MEMOIRE EN REPONSE A L'AVIS DE LA MRAE MISSION REGIONALE D'AUTORITE ENVIRONNEMENTALE

Parc éolien du Pays à Part

Communes de Laires, Febvin-Palfart et Fléchin

Mars 2019

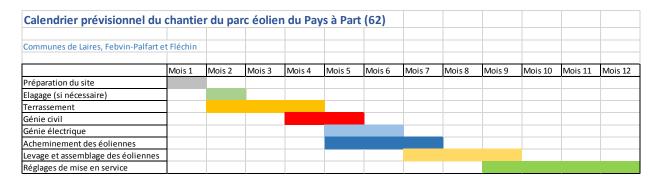
L'analyse a retenu un niveau d'enjeu faible pour la conservation des 9 espèces d'oiseaux patrimoniales identifiées dans l'étude. Les portions de la zone d'implantation boisées ou bocagères sont toutefois considérées comme des zones à enjeu fort pour l'avifaune (carte page 119 de l'étude d'impact).

Les enjeux forts en période de reproduction concernent la perturbation et la destruction d'individus en phase travaux. Ainsi, la mesure ERC de phasage des travaux proposée (décrite précédemment dans cet avis) permet de supprimer tous les risques d'impacts potentiels.
